改善箇所説明図

基準不適合発生箇所

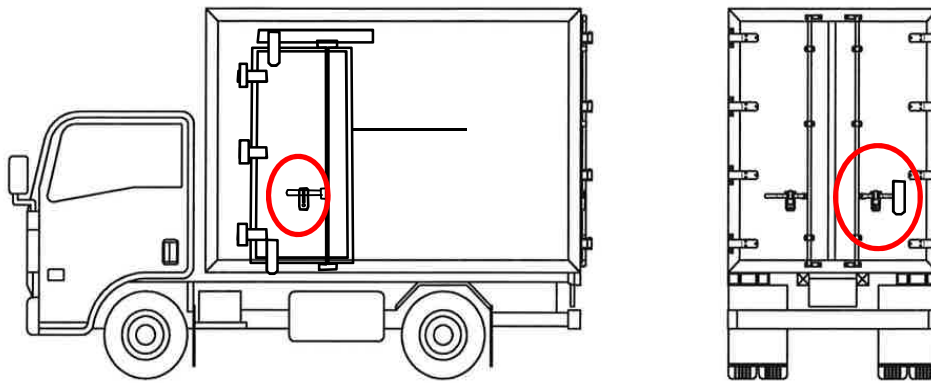
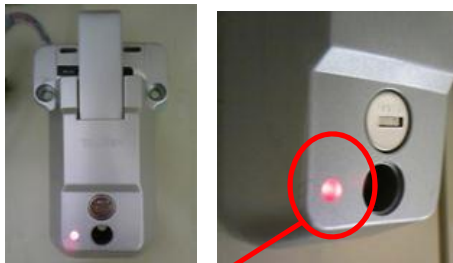
バン型荷台の荷室ドア施錠装置の施錠確認ランプの灯色が不適切なため、リモコンキーにて施錠装置を開錠した場合、当該赤色ランプが点灯した状態で走行することが可能であることから、道路運送車両の保安基準第42条で定めるその他の灯火等の制限に抵触する。

全車両、施錠確認ランプの灯色を緑色にした対策品に交換する。
